地震・地震動評価委員会及び施設健全性評価委員会ワーキング・グループ3
1月19日原子力安全・保安院提出の配布資料では、あえて断層の位置を削除

鹿島断層の活動履歴（検討中）

③地質調査(美保関町下宇部尾付近)

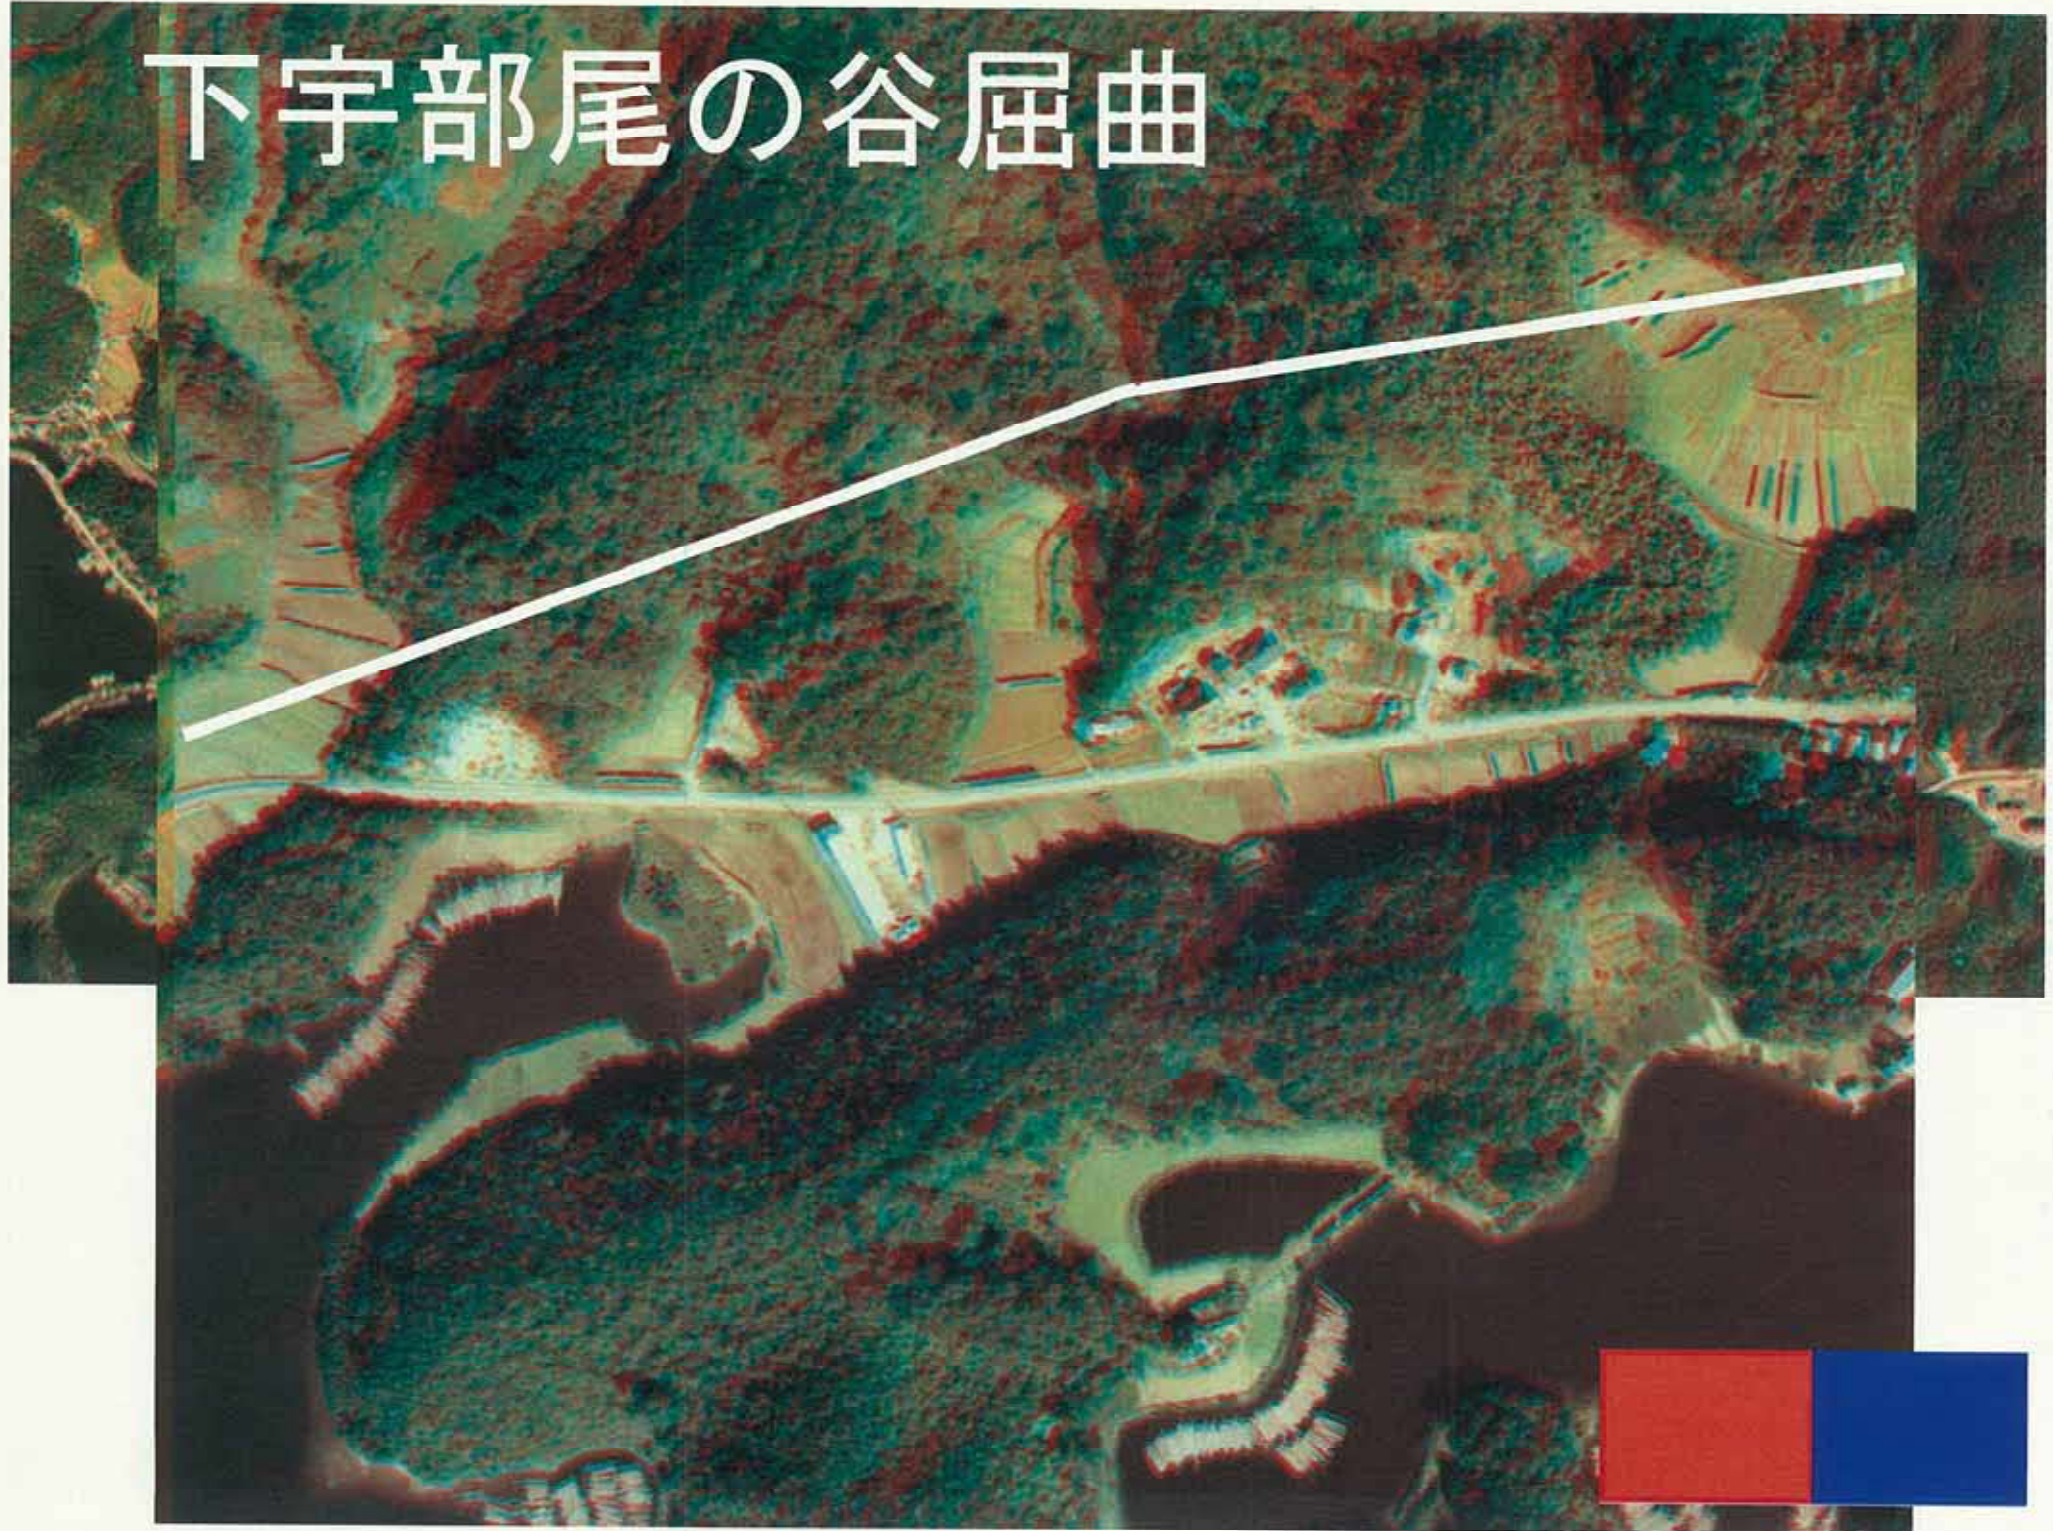
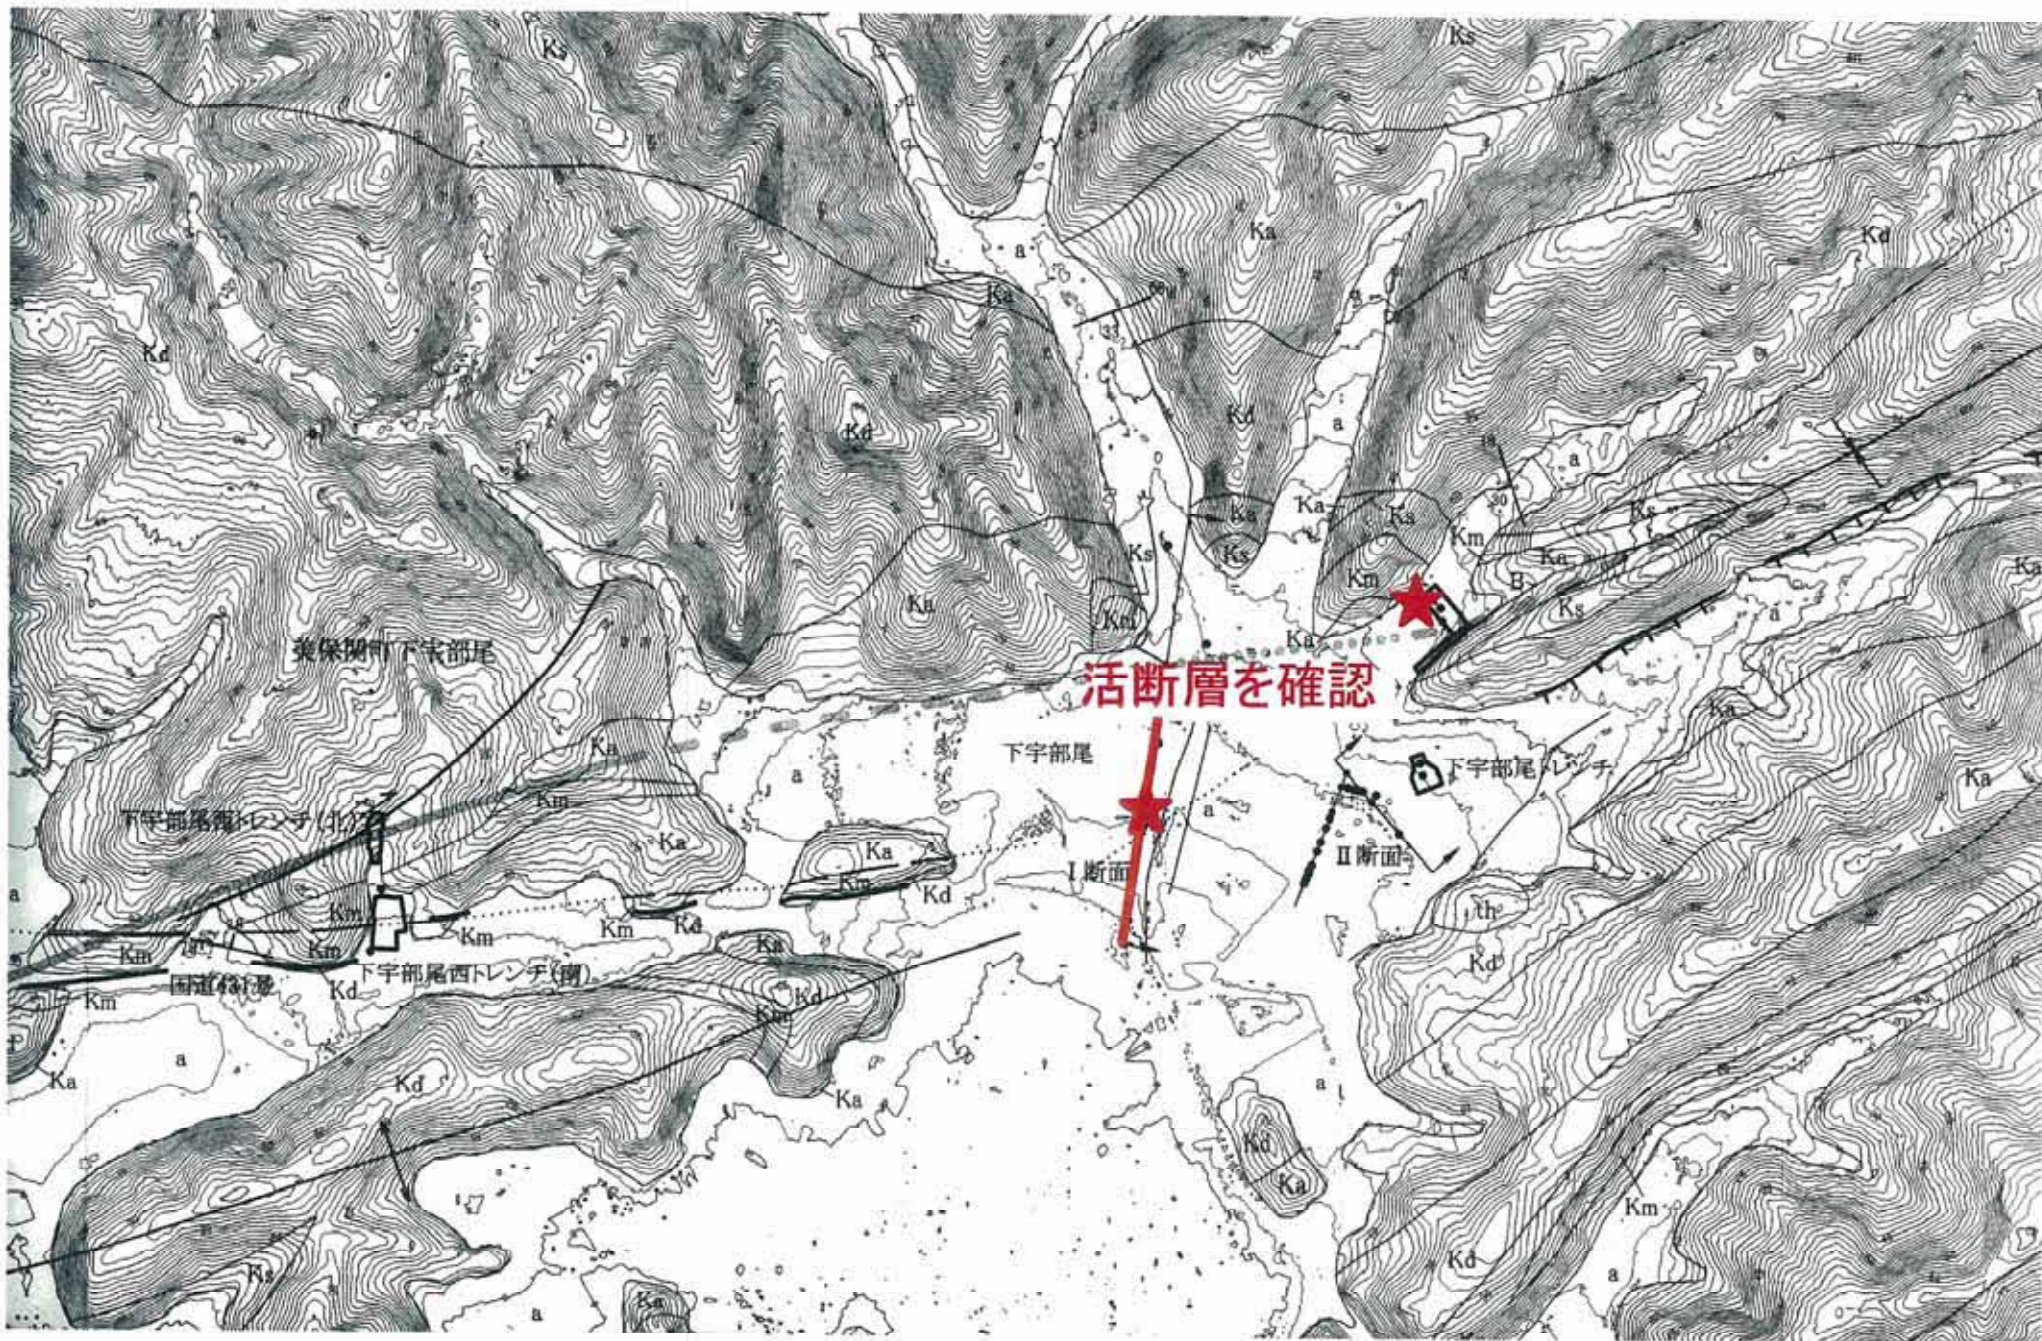
鹿島断層東部：系統的な谷屈曲の発達で活断層であることは明らか

変動地形を軽視し、無駄な調査をくりかえした？(中国電力)
「原子力で考慮すべき活断層ではないかもしれない」が……

中国電力下宇部尾北トレンチのスケッチ

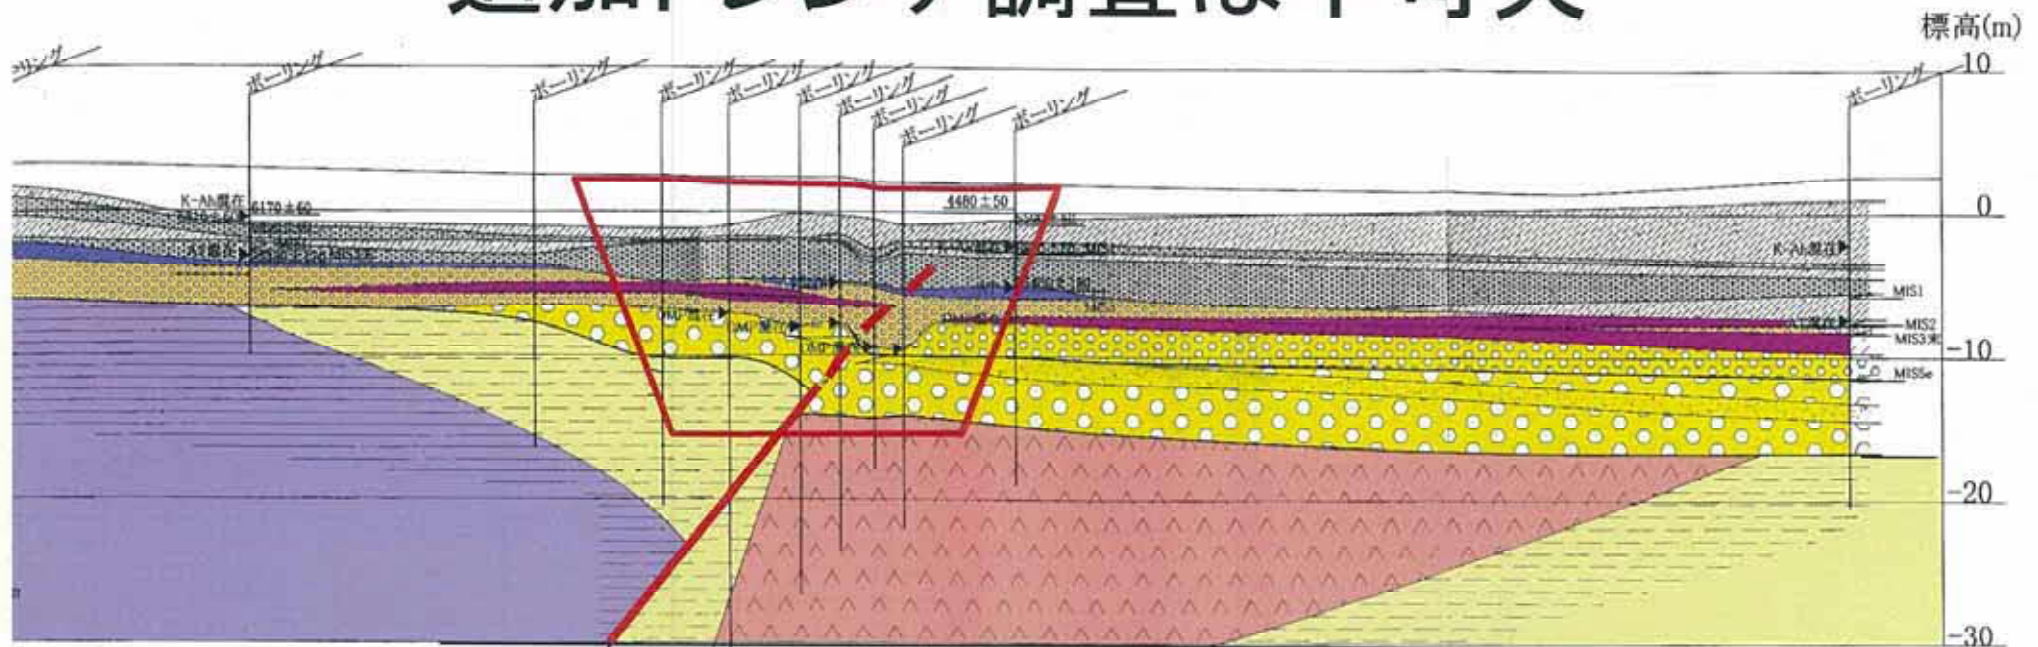
追加トレンチ調査は不可欠

何とも言いようのない地質断面の解釈(中国電力)

中国電力の変位地形・リニアメント図
変動地形学的調査とはとても言えない。

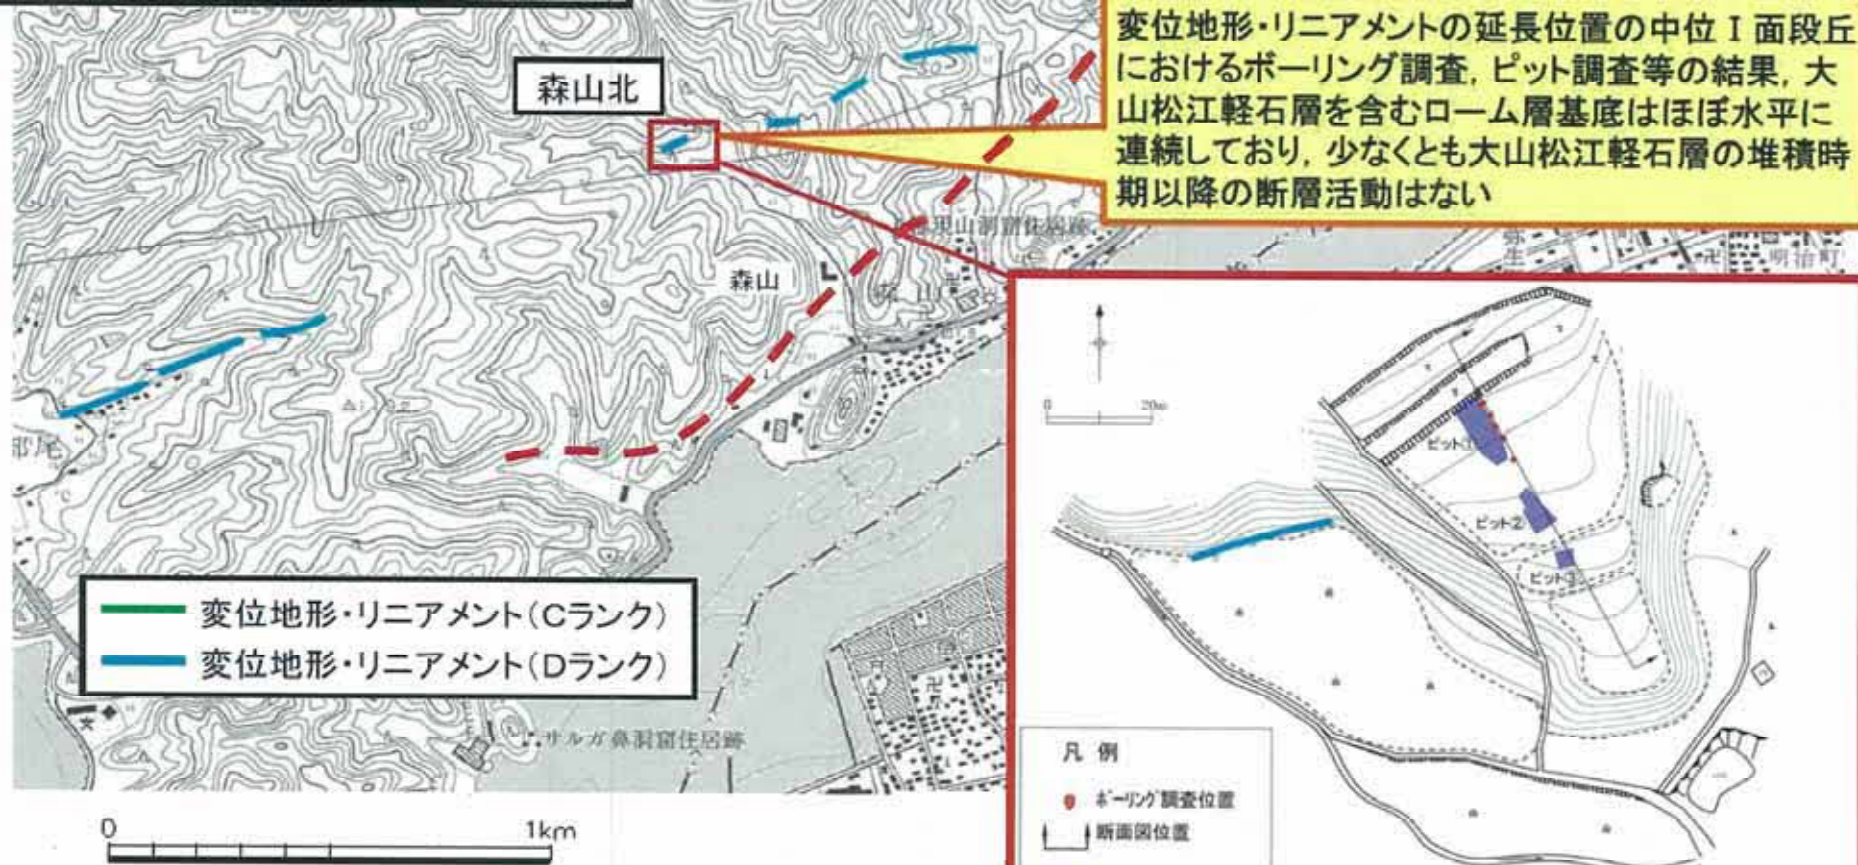
島根半島東部の最終氷期に東に流れていた川
多くの支流が上流側(西側)に曲がる
支流の屈曲部に推定活断層が存在する

③地質調査(美保関町森山周辺)

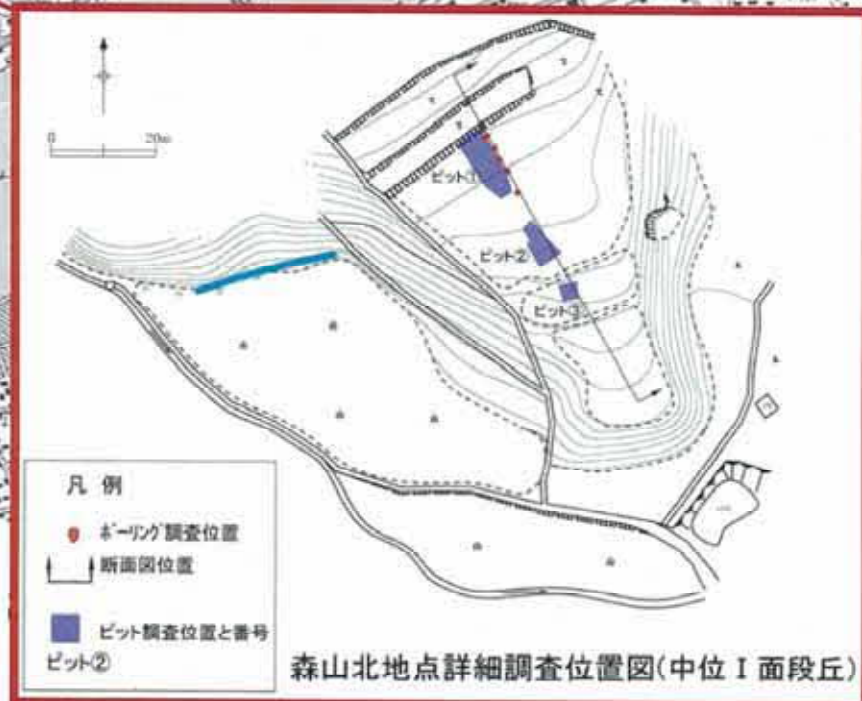
地質断層が存在する

トレンチ調査による
確認が不可欠

中国電力の変動地形・リニアメント図

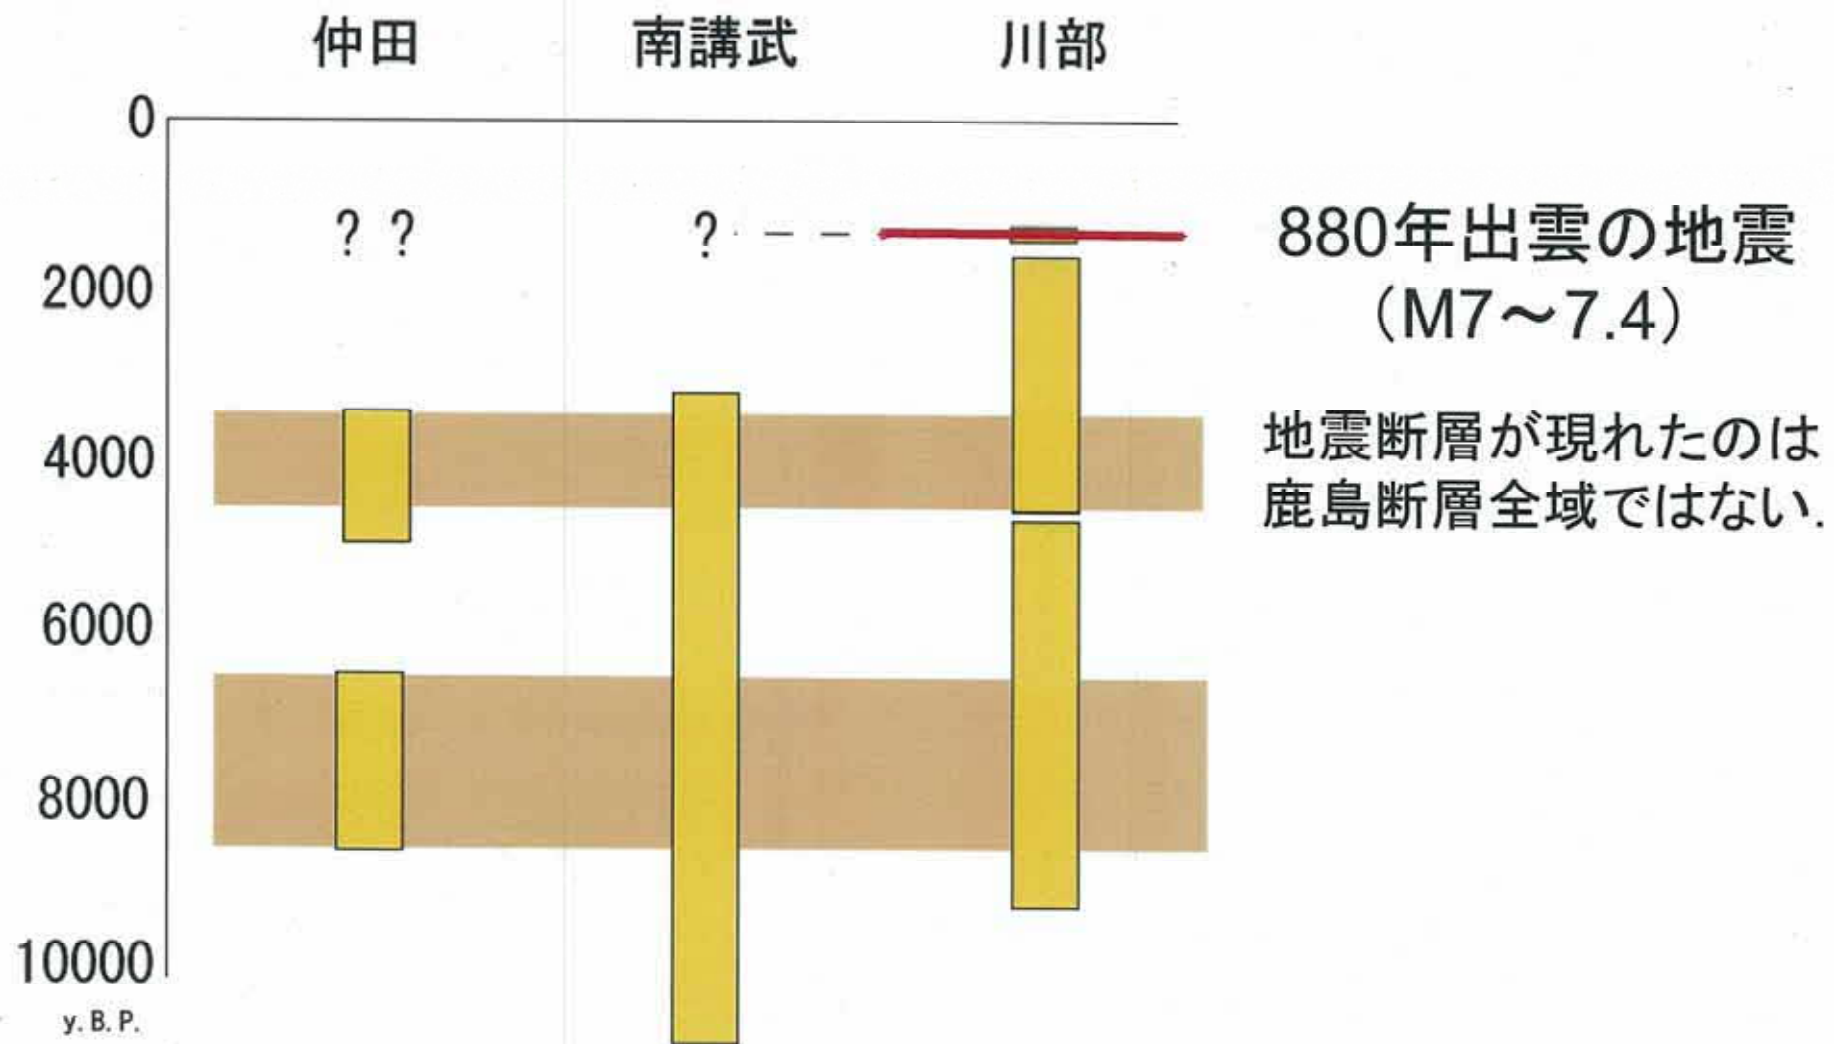
見当違いの場所でトレンチ

変動地形を見落としている可能性

推定活断層が考慮すべき活断層であった場合、
長さは数km以上も長くなり、地震規模も大きくなる。

活断層の有無をトレンチ調査で**確認**することが重要。
